TRANS/WP.29/2003/13
17 December 2002

ПРЕДЛОЖЕНИЕ ПО ПРОЕКТУ ДОПОЛНЕНИЯ 8 К ПОПРАВКАМ
СЕРИИ 03 К ПРАВИЛАМ № 36

(Пассажирские транспортные средства большой вместимости)

"Рисунок 10

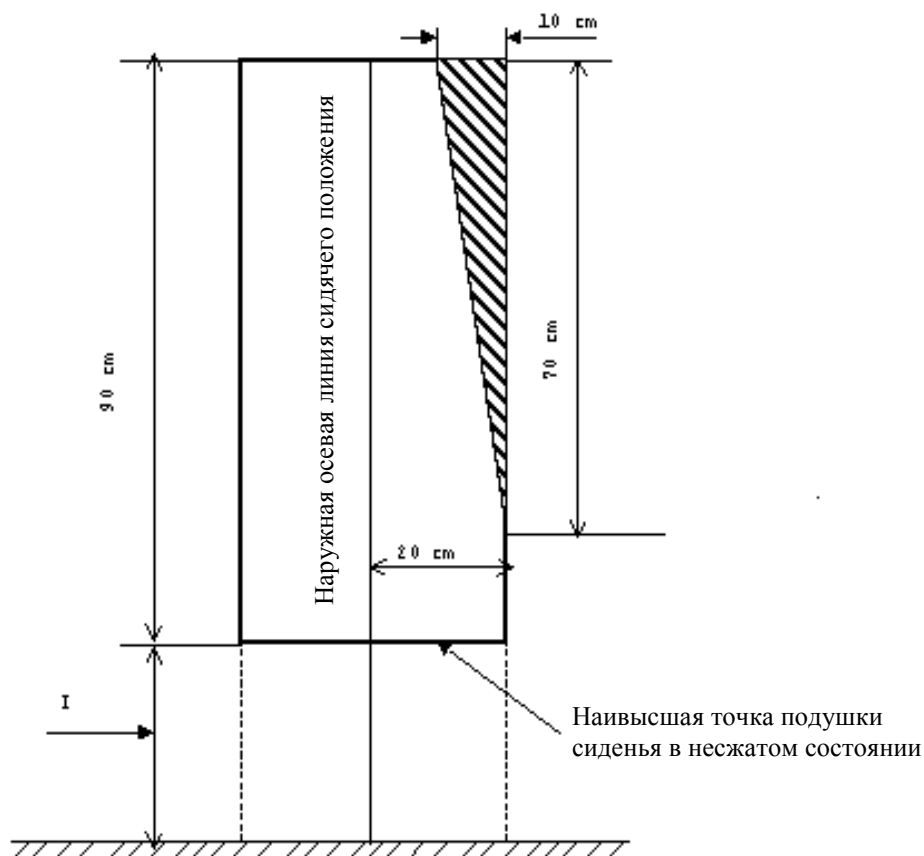
Пункт 5.7.8.6.2.2 изменить следующим образом:

"5.7.8.6.2.2 элемент конструкции при условии, что он расположен в треугольнике, вершина которого находится на расстоянии 70 см от верхней кромки и основание которого имеет ширину 10 см, в верхней части упомянутого пространства и прилегает к боковой стенке транспортного средства (см. приложение 3, рис. 10);"

Приложение 3, рис. 10, изменить следующим образом:
